改善箇所説明図

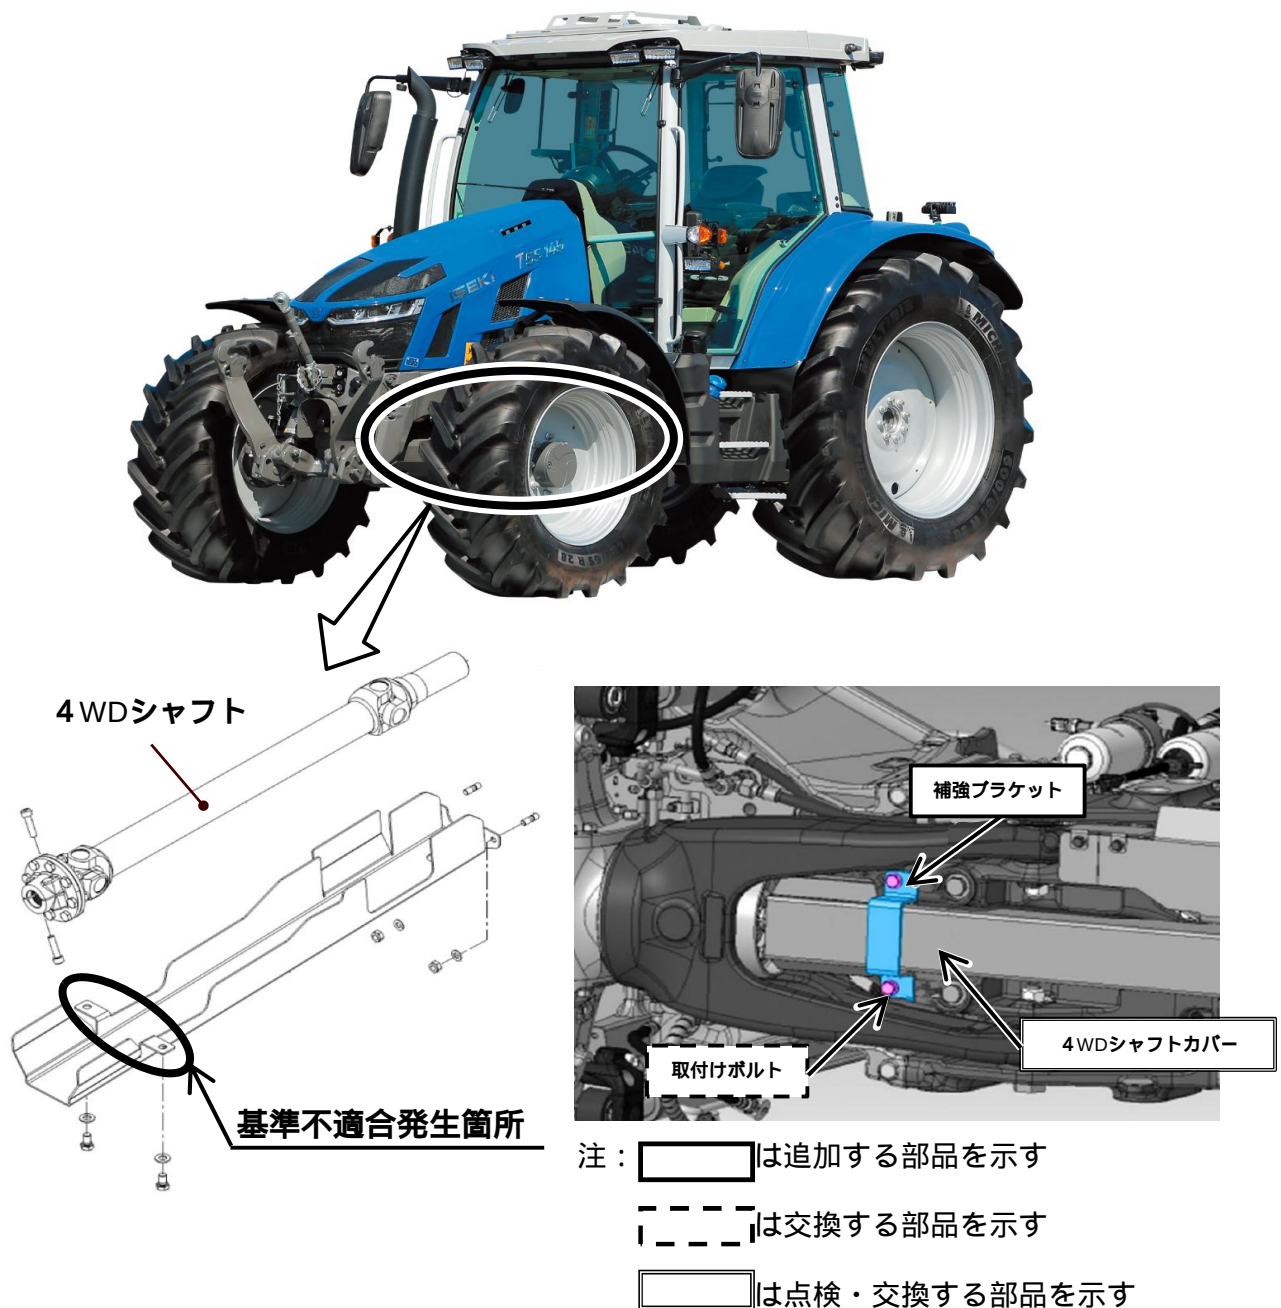
農耕トラクタの4WDシャフトカバーにおいて、設計検討が不十分なため、取付部の強度が不足している。そのため、そのまま使用を続けると、当該部位に亀裂が発生して破断し、最悪の場合、走行中に脱落して他の交通の妨げとなるおそれがある。

全車両、取付けボルトを対策品に交換し、補強ブラケットを取付けタブに追加する。
なお、4WDシャフトカバーを点検し破損しているものは対策品に交換する。

識別：改善実施済車には、型式銘板の近傍にNO.外-4140のステッカーを貼付する。
